## **PROCEDURA RISTRETTA**

### **AFFIDAMENTO DELL'APPALTO MISTO PER LA PROGETTAZIONE ESECUTIVA E LA REALIZZAZIONE DEI LAVORI DI COSTRUZIONE DEL NUOVO OSPEDALE DELLA SPEZIA CON CONTESTUALE AFFIDAMENTO DI SERVIZI E TRASFERIMENTO DI BENI IMMOBILI**

#### **CHIARIMENTI**

qs: emissione specifica standardizzata in conformità alla normativa UNI EN 14240, in relazione alla differenza ( $\Delta t_e$ ) tra la temperatura ambiente e la temperatura media del fluido refrigerante.

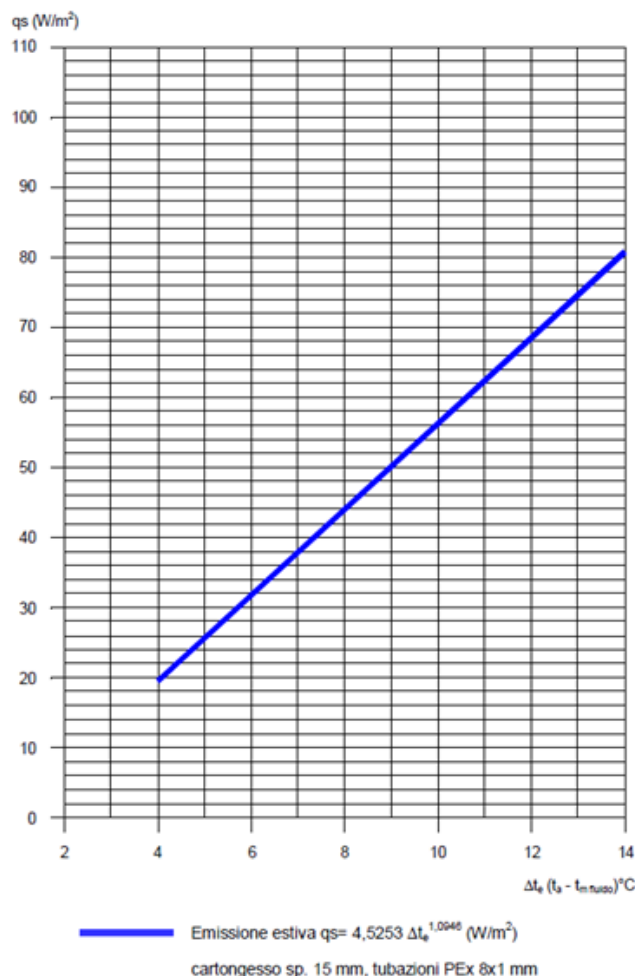
Si richiedono precisazioni sulle rese che sono dichiarate nella voce di capitolato dei controsoffitti radianti:

Prestazioni: Estate Inverno

Temperatura ambiente °C: 26 20

Resa totale (q) W/m<sup>2</sup>: 80 90

Temperatura di mandata e ritorno °C: 16/19 40/35"

Il dato di 80 W/m<sup>2</sup> in raffrescamento con una temperatura di alimentazione 16/19 ed una temperatura ambiente di 26°C, per un controsoffitto radiante in cartongesso come quello descritto, risulta alquanto elevata e difficilmente raggiungibile.

Si richiede di indicare secondo quale normativa è stata verificata questa resa (EN14240; DIN 4715) e se possibile ricevere la certificazione relativa.

La prestazione di 80 W/mq è da intendersi come la massima resa possibile per il pannello mentre la resa nelle condizioni di esercizio indicate è 48 W/mq secondo UNI-EN 14240. Si allega un esempio di diagramma di resa estiva.
